RESOLUCIÓN No. 271 DE 2017 01 MAR. 2017

“Por la cual se corrigen unas imprecisiones cartográficas en los Planos N.ºs 1, 2, 9, 11, 12, 14, y 27 del Decreto Distrital 190 de 2004 - Plan de Ordenamiento Territorial de Bogotá”.

PLANO ANEXO No. 1

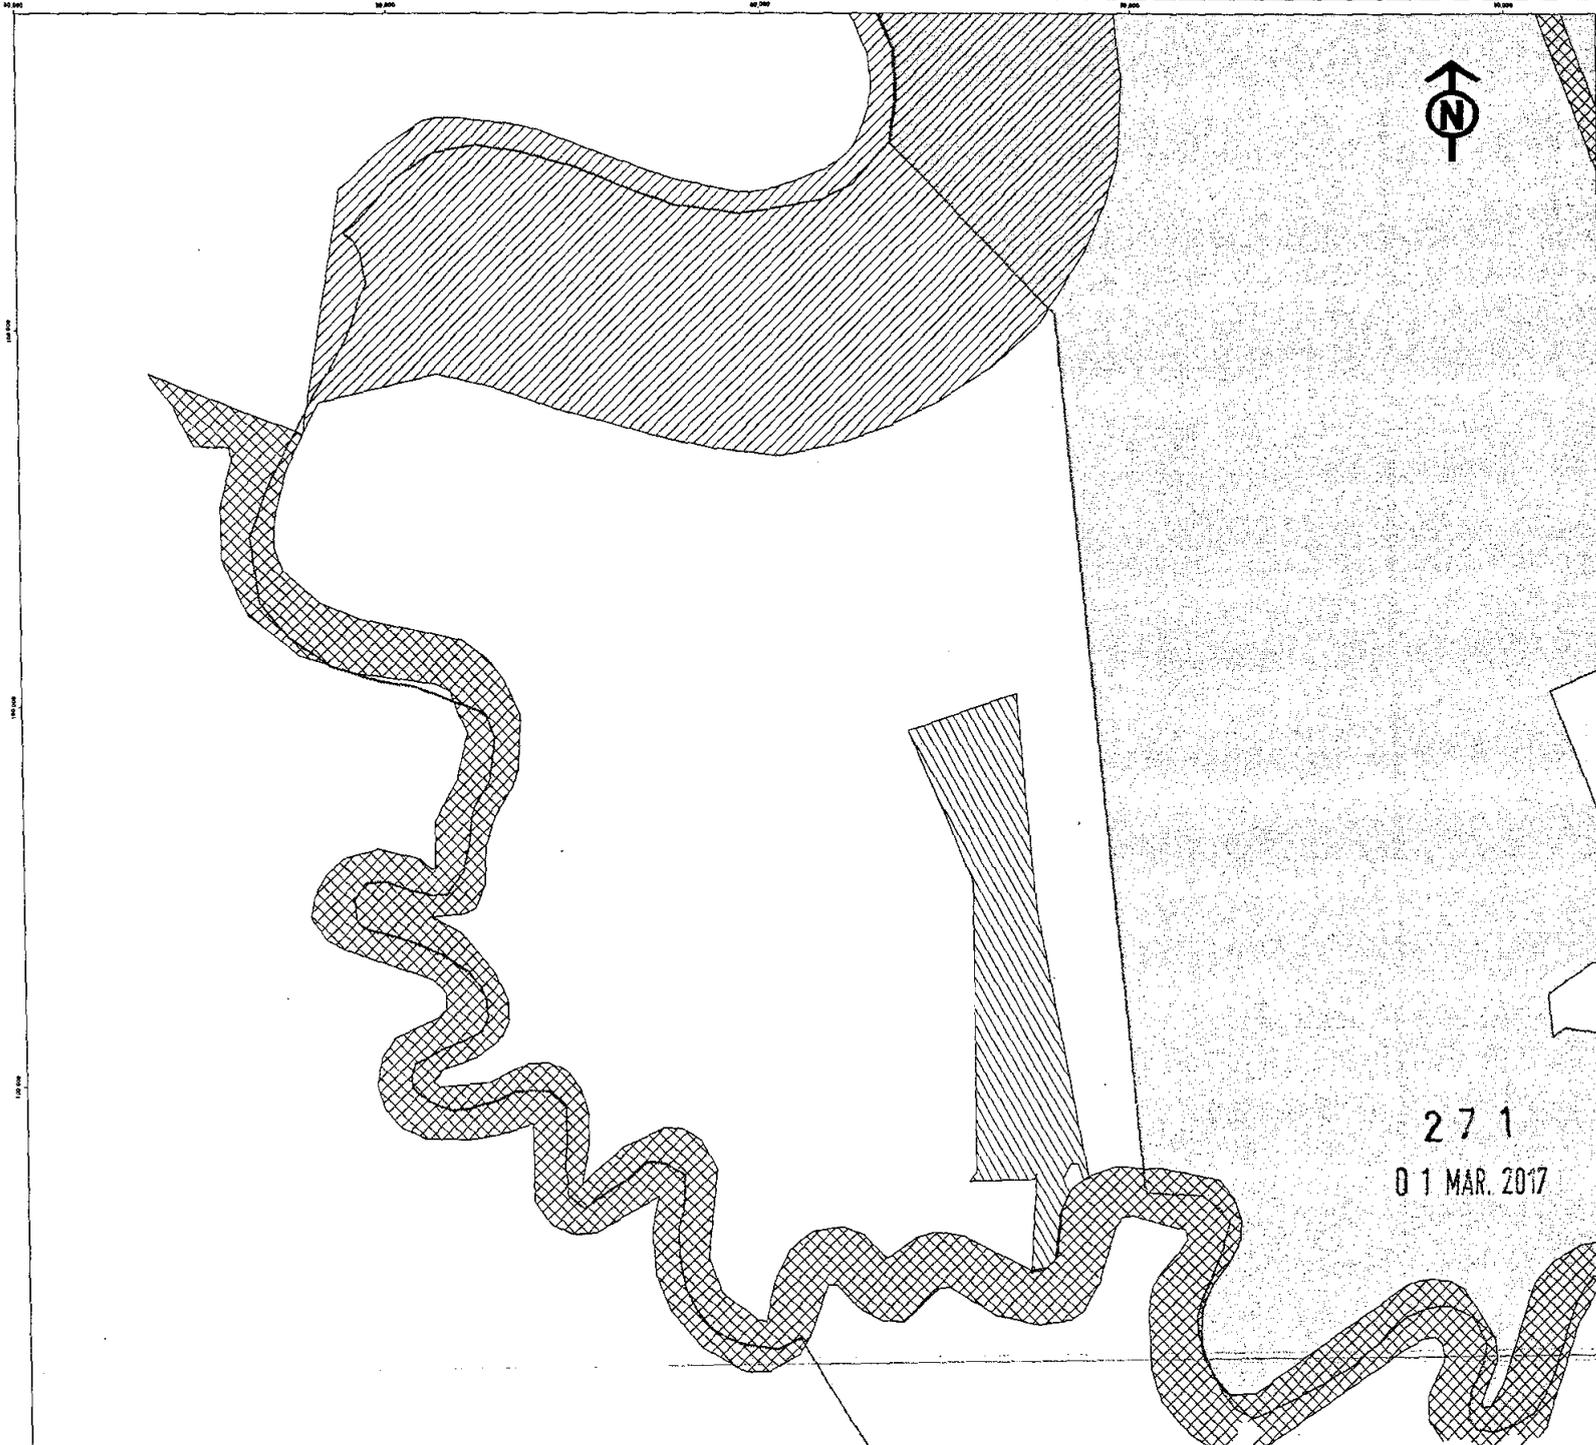
1.1. Excluir las referencias de Planta de Tratamiento del Río Tunjuelo y de Parque Metropolitano PM5 Planta de Tratamiento Tunjuelo al área objeto de corrección, identificada en el Plano Anexo No. 1 que se adopta mediante a la presente Resolución.

PLANO ANEXO No. 2

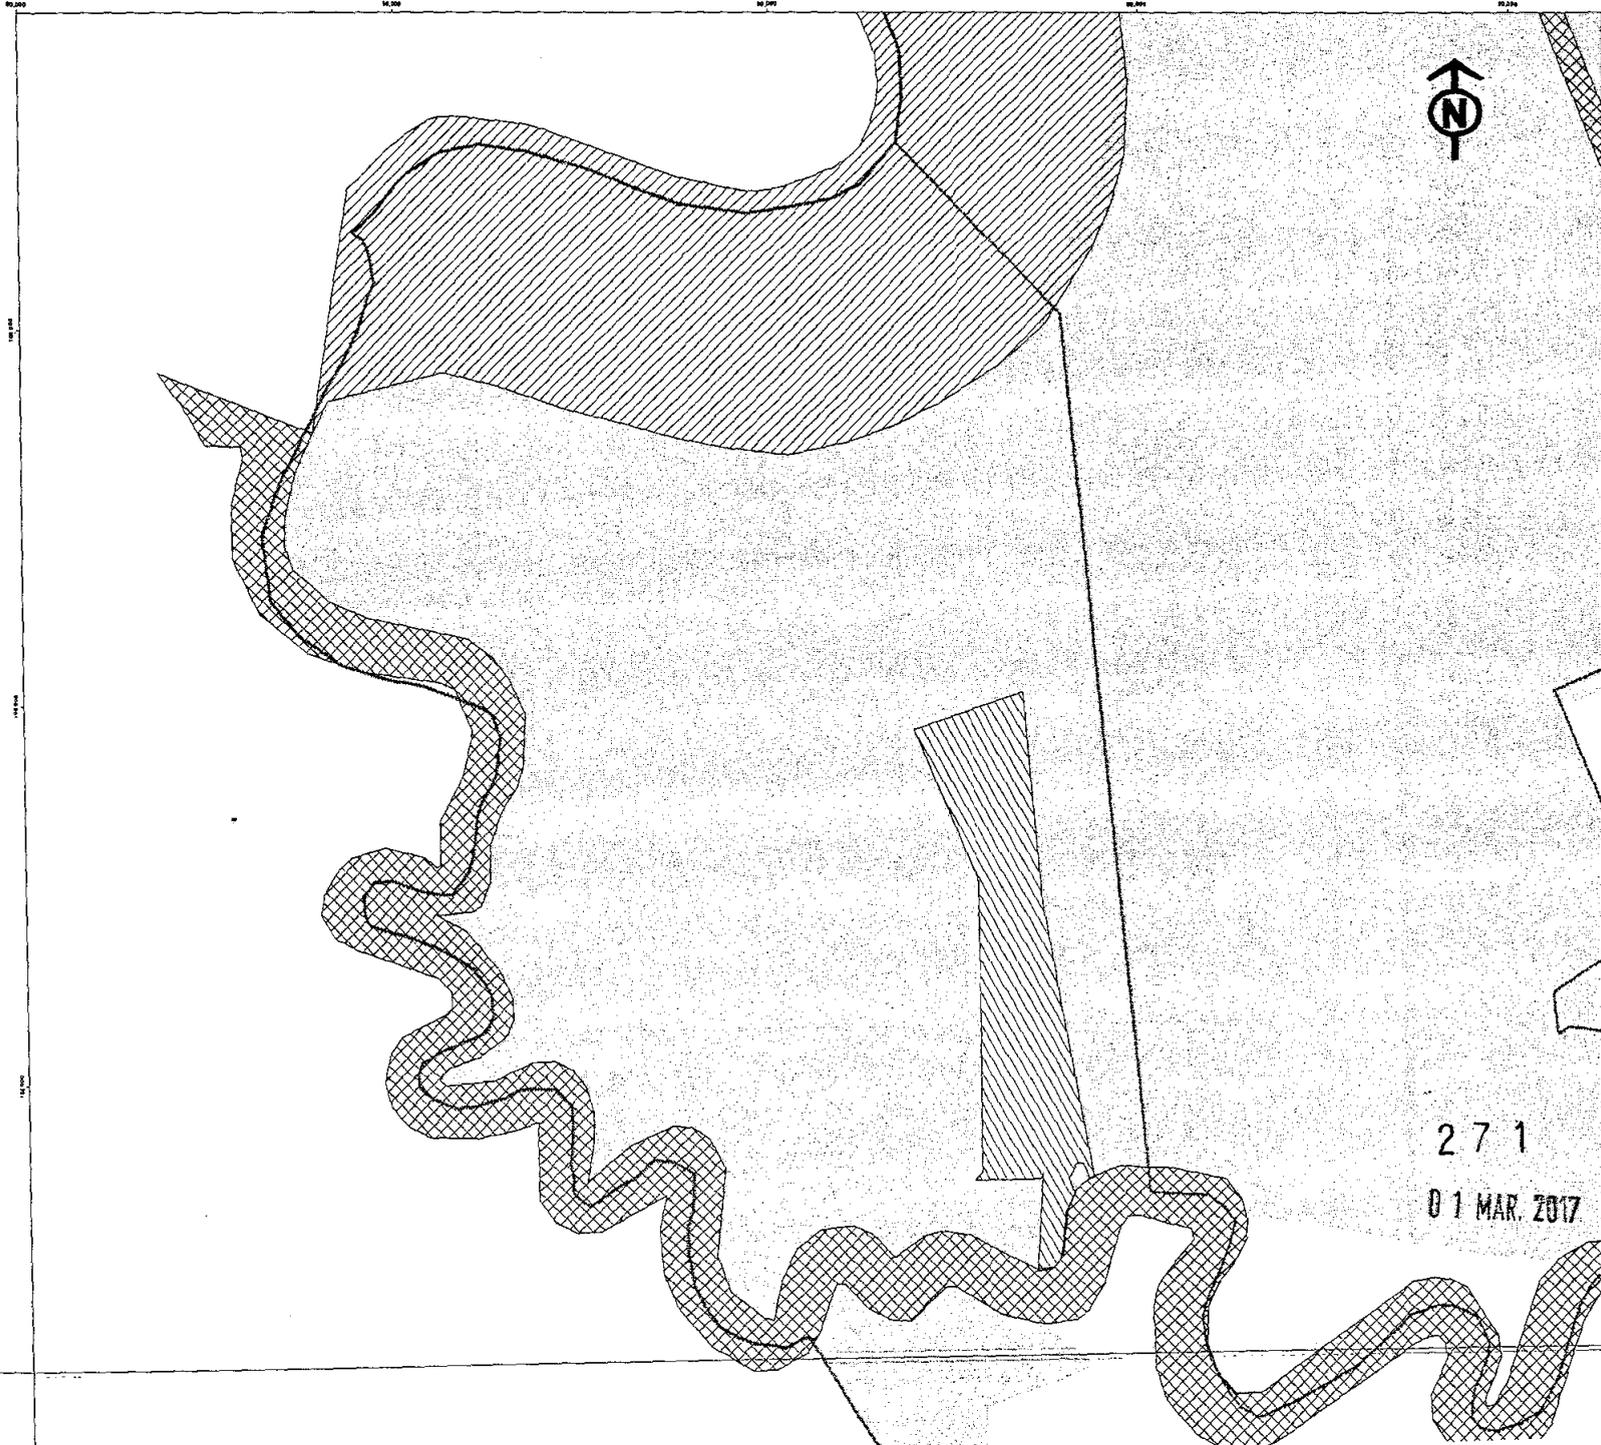
1.2. Asignar el Tratamiento Urbanístico de Desarrollo al área objeto de corrección identificada en el Plano Anexo No. 2 que se adopta mediante la presente Resolución.
